DOSSIER REPONSE A L'AVIS DE L'AUTORITE ENVIRONNEMENTALE

PROJET HYDROELECTRIQUE VIA

COMMUNE DE VAL CENIS (73)

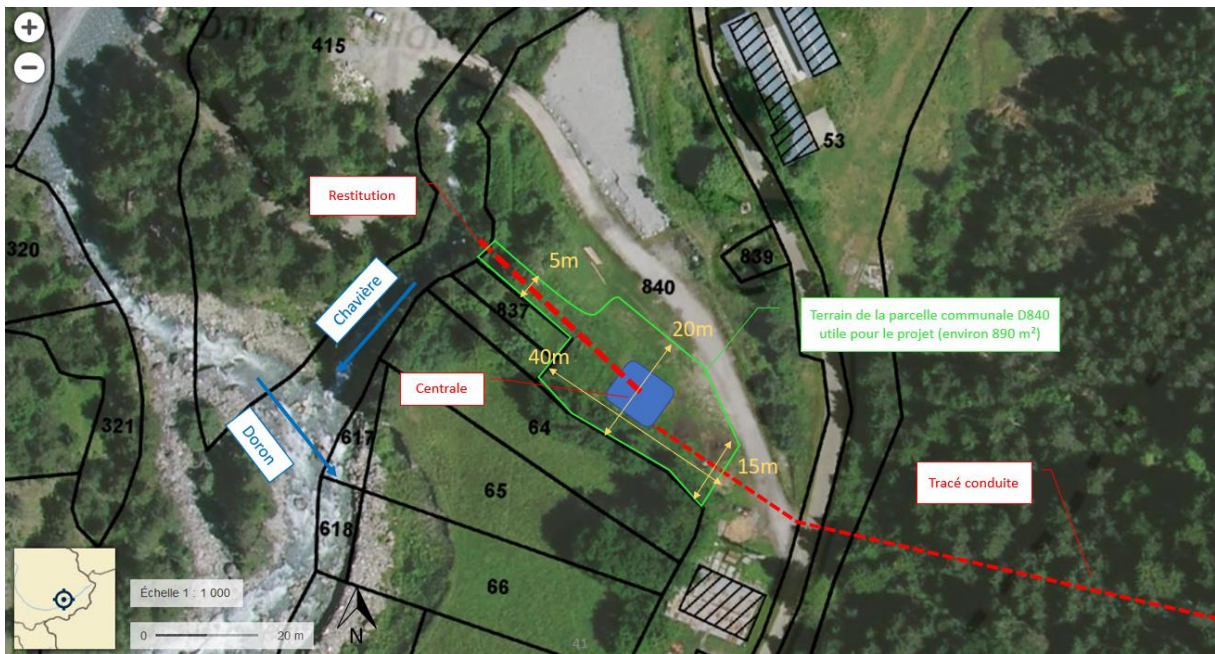
Question / Remarque : Le dossier indique que le site du projet n'est pas visible. L'Autorité Environnementale recommande au pétitionnaire de le repérer sur les photographies proposées.

Le projet de prise d'eau n'est effectivement pas visible car encaissé dans un fond de gorge. De fait, il n'est pas possible de le repérer sur des photographies issues des différents points de passages. La carte ci-dessous représente le champ de vision depuis la passerelle existante en observant en direction de la prise d'eau. Le point de vue ne permet pas de visualiser le futur ouvrage car l'éperon du massif forme un masque entre les deux points. Le couvert végétal participe aussi à l'absence de visibilité.

Localisation de la prise d'eau et insertion dans son environnement proche

ANNEXE 2.2 – EAUX ET MILIEUX AQUATIQUES

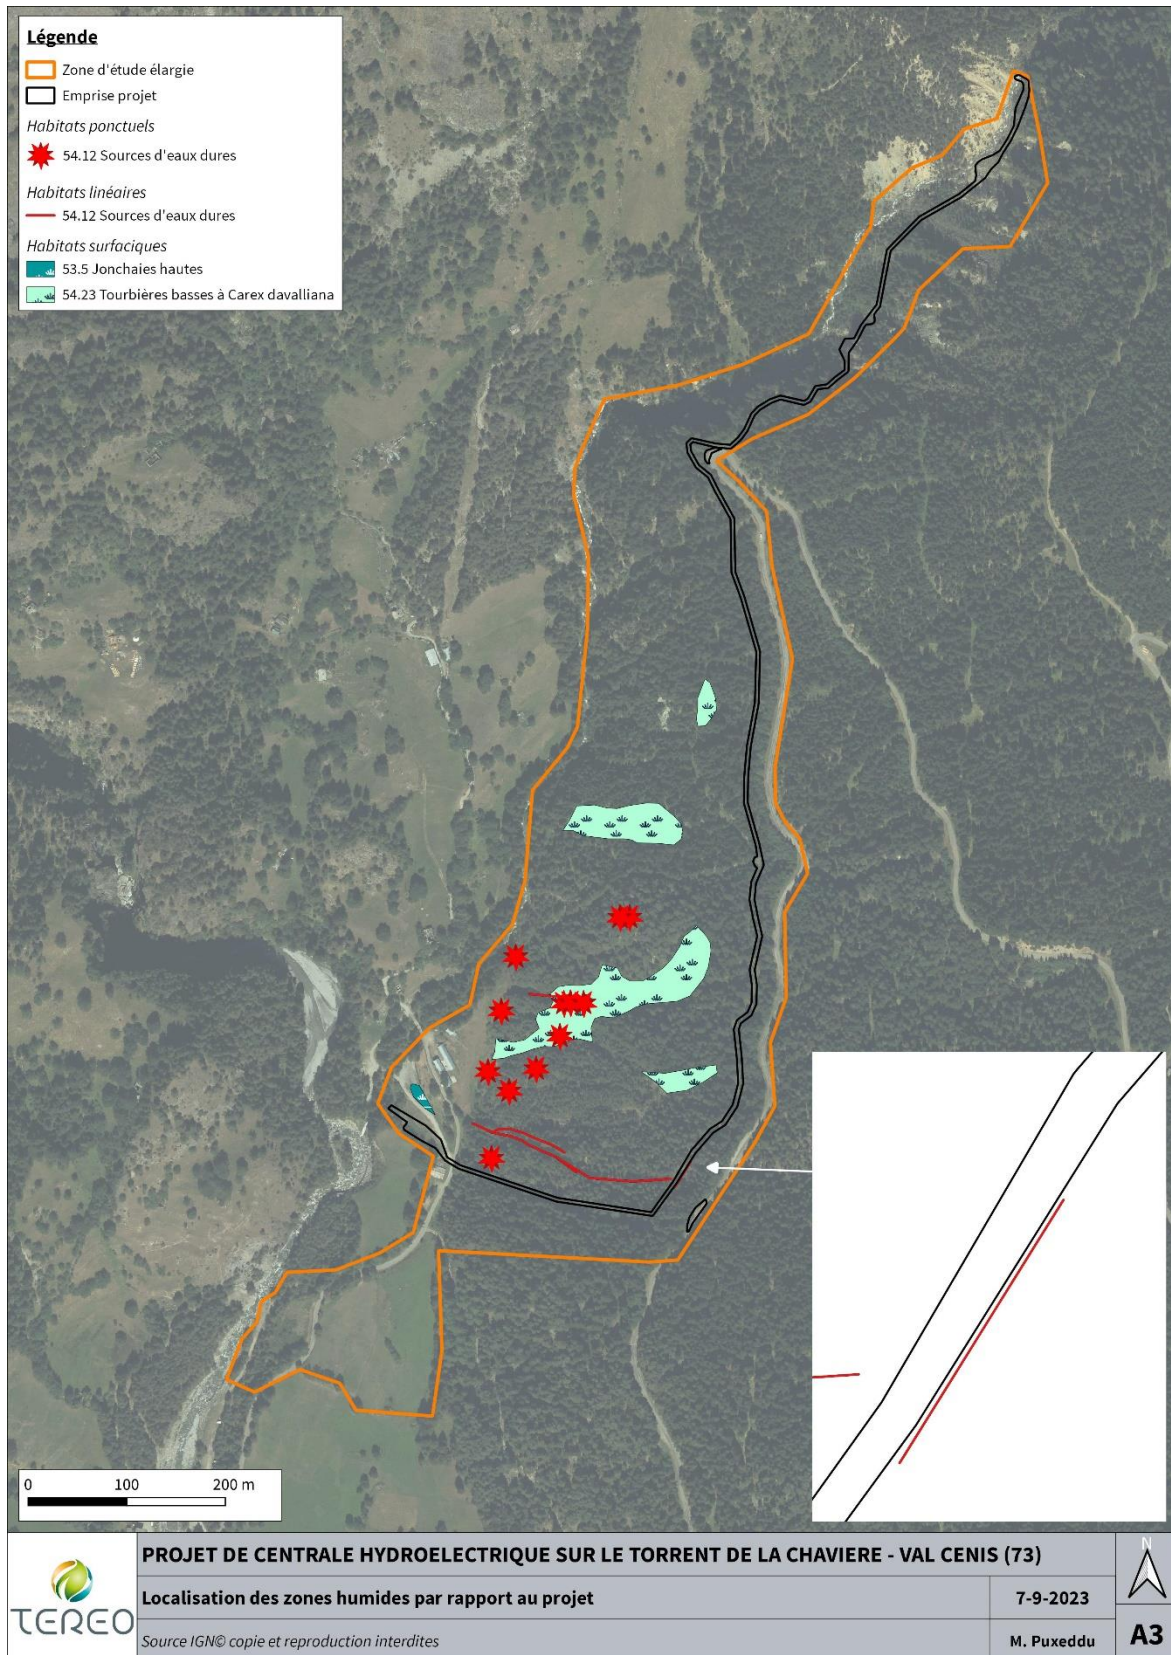
Question / Remarque : *L'Autorité Environnementale recommande au pétitionnaire de compléter son dossier par une cartographie des zones humides de type tourbières en précisant leur emplacement par rapport aux ouvrages constitutifs du projet.*

A ce titre, le lecteur pourra trouver la cartographie des zones humides de type tourbières intégrant les ouvrages constitutifs du projet en Annexe « 2.2 *Eaux et Milieu aquatique* » du présent document.

On constate sur cette carte que toutes les zones humides sont évitées, qu'il s'agisse de tourbières, prairies humides à joncs ou sources d'eau dure. Pour rappel, l'étude d'impact détaillée au « 7.1.1.4 - Description du tracé retenu » l'évitement des enjeux et notamment des sources d'eau dure.

Au droit de la piste existante, la conduite forcée sera enterrée. Les sources d'eau dure amont et aval au chemin (polygones jaunes ci-après) seront mises en défend pendant la phase travaux et le profil du chemin sera remodelé à l'identique pour permettre de maintenir les écoulements d'amont en aval du chemin aux mêmes endroits qu'actuellement (flèche bleue ci-après).

ANNEXE 2.3 – MILIEUX NATURELS TERRESTRES

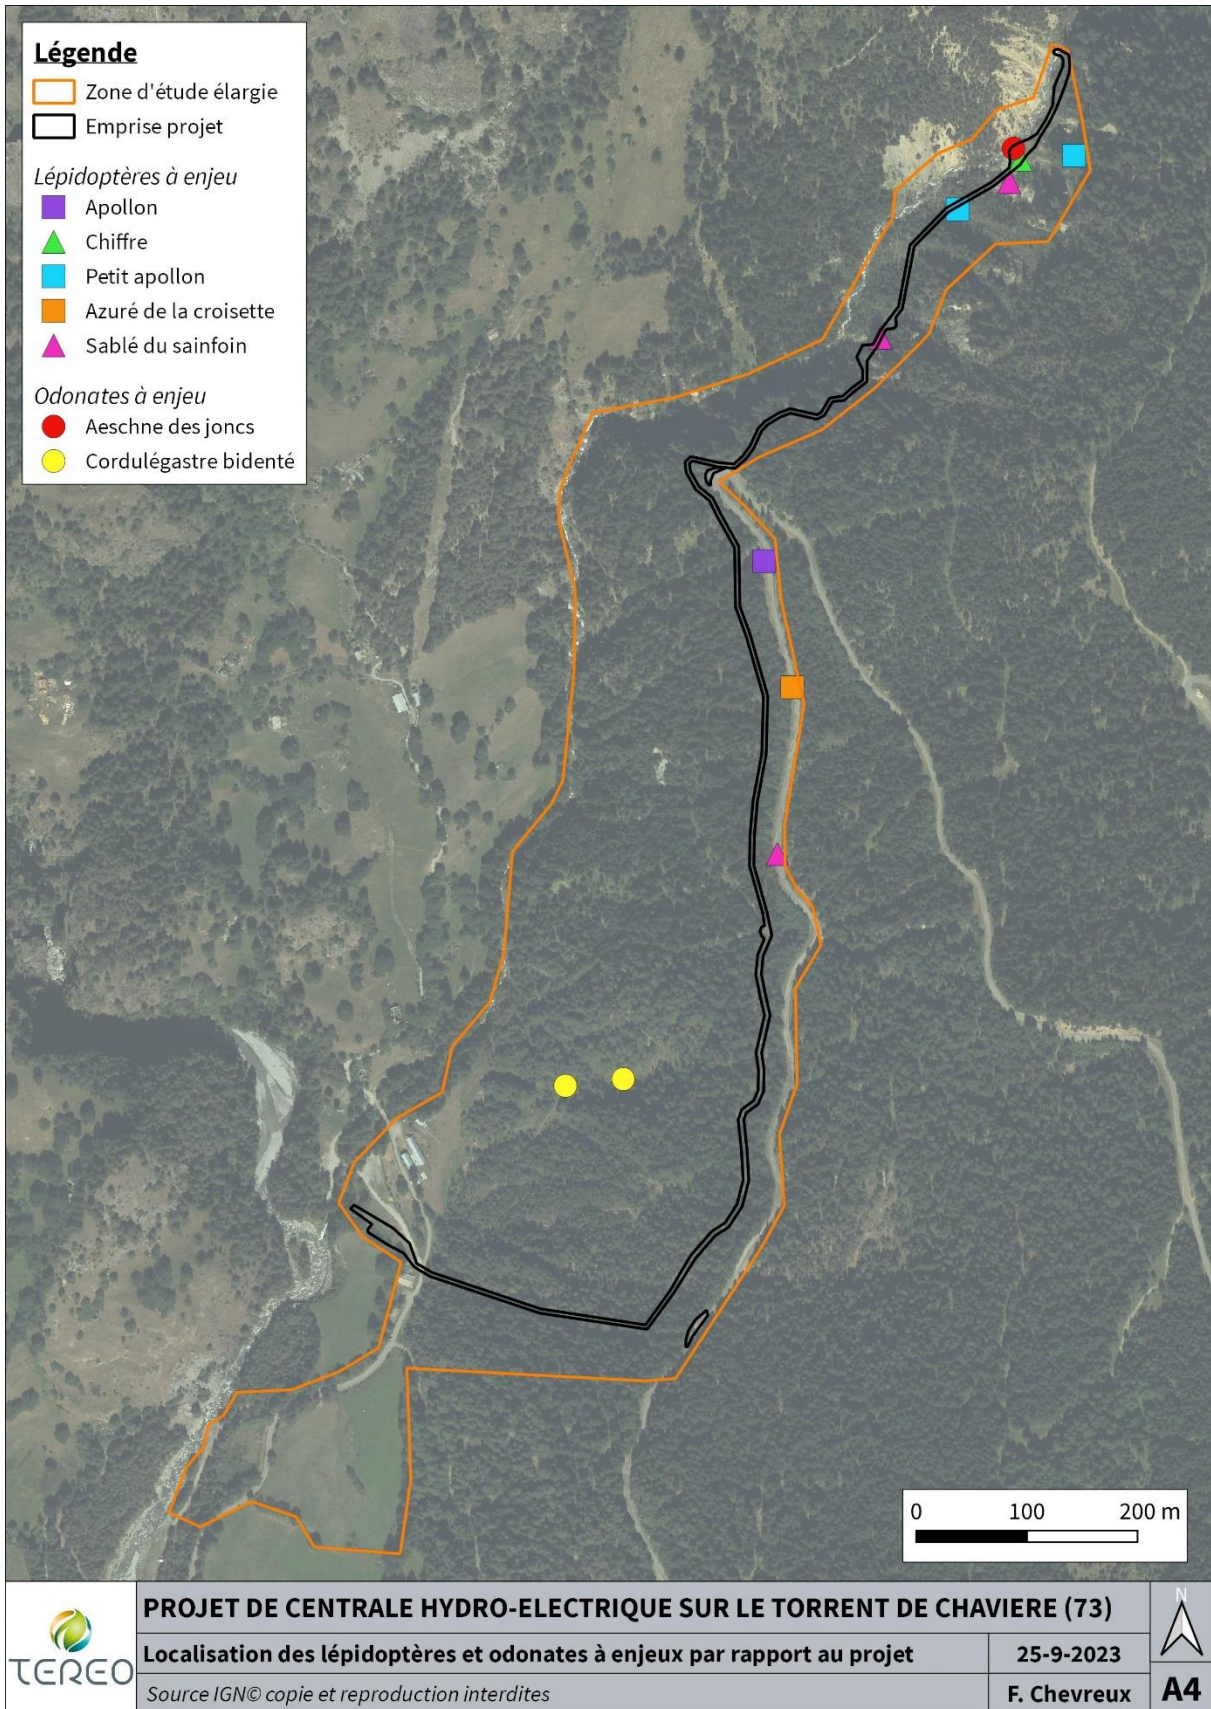
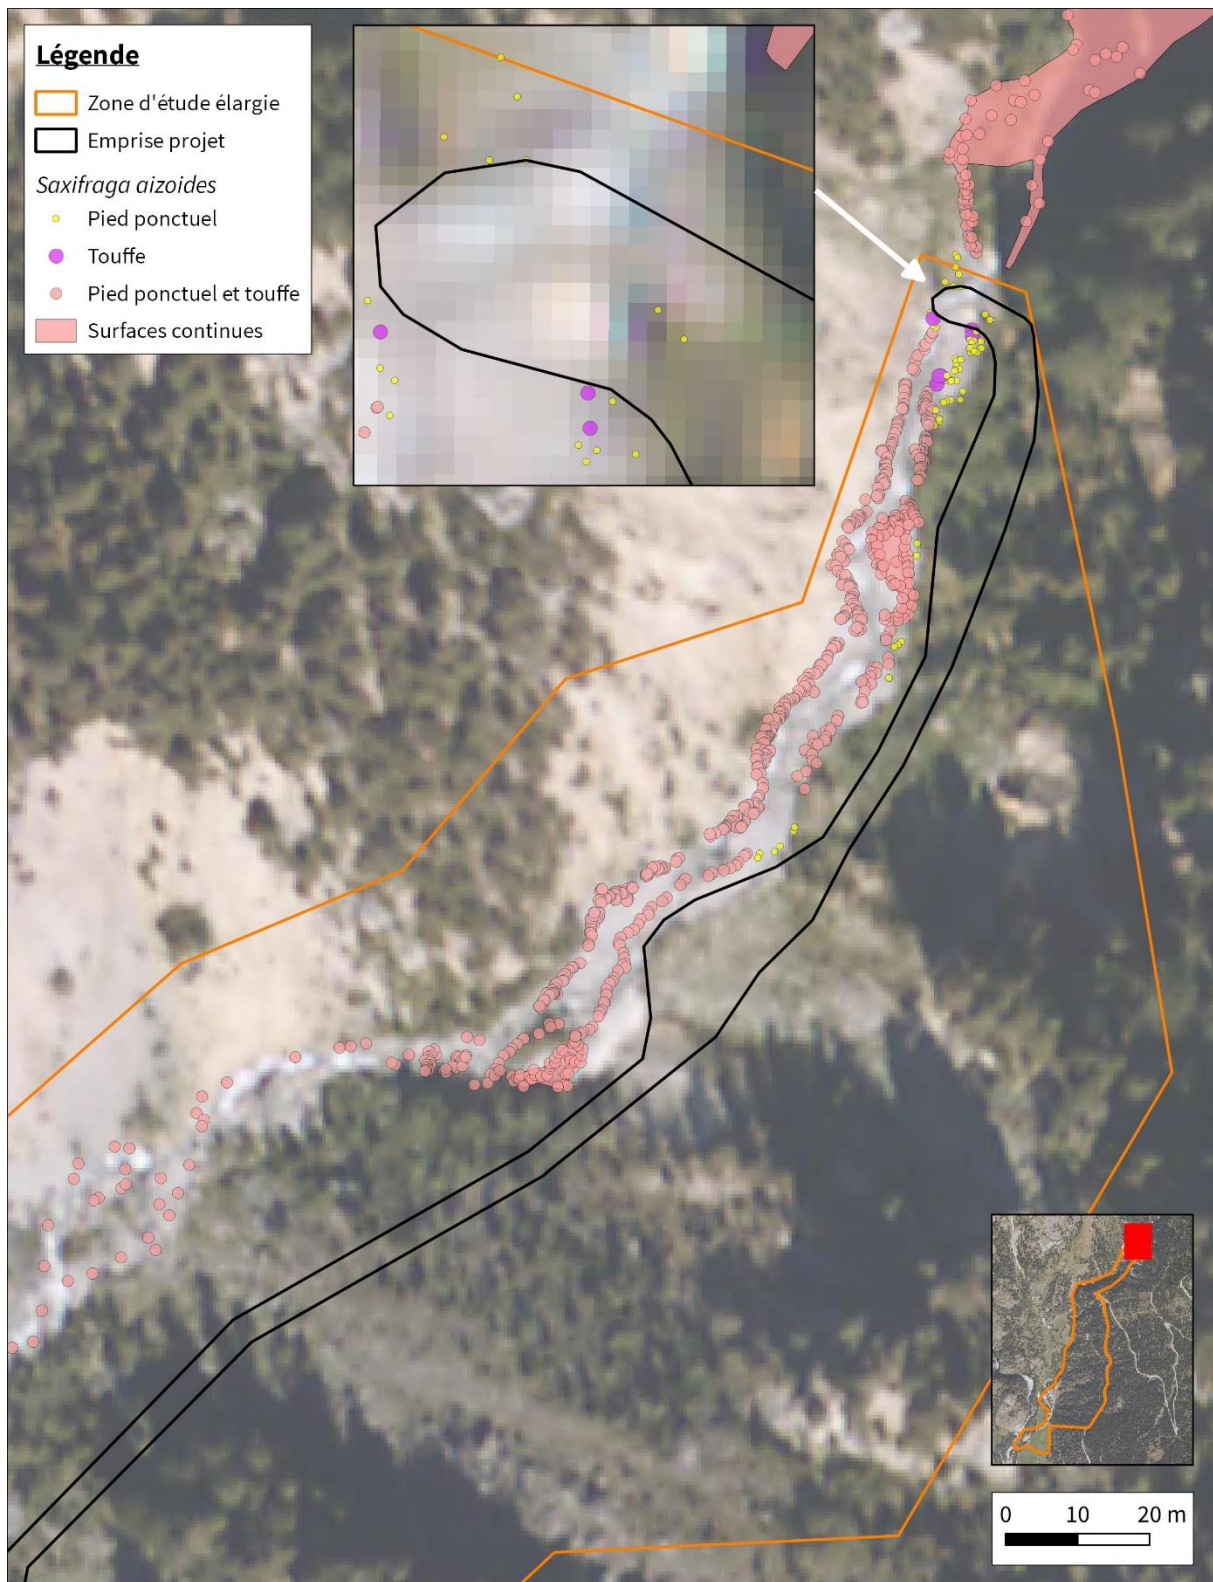
Question / Remarque : L'Autorité environnementale recommande au pétitionnaire d'une part de poursuivre ses investigations sur l'impact de la modification de l'hydrologie sur l'habitat du Petit Apollon et d'autre part à défaut de pouvoir évaluer l'impact de la diminution des invertébrés sur le Cincle plongeur de le considérer comme certain et de proposer en conséquence des mesures pour l'éviter, le réduire et si besoin le compenser.

La carte en annexe 2.3 – Milieux naturels terrestres « Identification de la plante hôte du petit apollon par rapport au projet » illustre l'évitement de l'impact sur ce papillon.
